志賀原子力発電所2号炉
敷地周辺の地質・地質構造について

敷地近傍の断層の評価

2021年5月14日
北陸電力株式会社

【富来川南岸断層の評価の見直しの経緯】

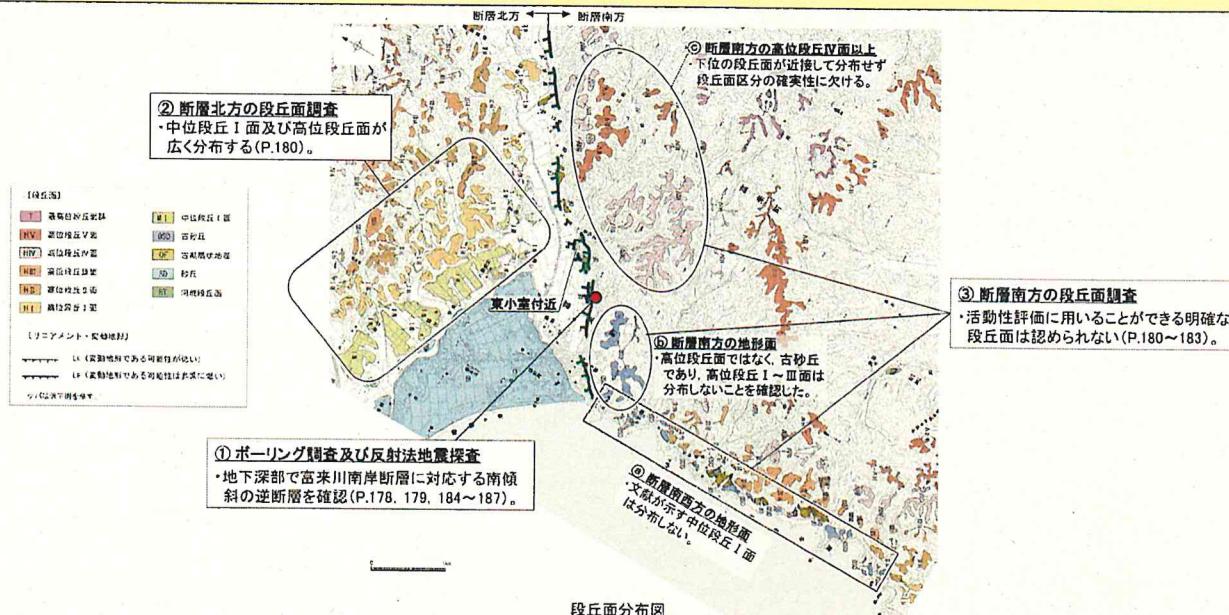
・富来川南岸断層の活動性については、評価に用いた断層南方の東小室付近に分布する中位段丘Ⅰ面が小規模であることや、第531回審査会におけるコメント等を踏まえ、断層両側の段丘面分布高度を用いたより確実な評価を行うため、断層の分布を確認し、断層南方の中位段丘Ⅰ面に加え、高位段丘面についても追加調査を実施した。

- ① ポーリング調査及び反射法地震探査：地下深部で富来川南岸断層に対応する南傾斜の逆断層を確認した。
- ② 断層北方の段丘面調査：中位段丘Ⅰ面及び高位段丘面が広く分布していることを確認した。
- ③ 断層南方の段丘面調査：断層の活動性評価として断層北方の段丘面分布高度と比較することができる明確な段丘面は認められなかった。
 - ④ 断層南方の地形面は、古砂丘あるいは古期扇状地盤であり、文献が示す中位段丘Ⅰ面は分布しないことを確認した。
 - ⑤ 断層南方の地形面は、高位段丘面ではなく古砂丘であり、高位段丘Ⅰ～Ⅲ面は分布しないことを確認した。
 - ⑥ 断層南方の高位段丘Ⅳ面以上の段丘面は、下位の段丘面が近接して分布せず段丘面区分の確実性に欠けるため、活動性評価には用いない。

- 地下深部で富来川南岸断層に対応する逆断層を確認できたものの、活動性評価に用いる上載地層や明確な段丘面が認められなかつたことから、富来川南岸断層について、後期更新世以降の活動が否定できないと評価する。
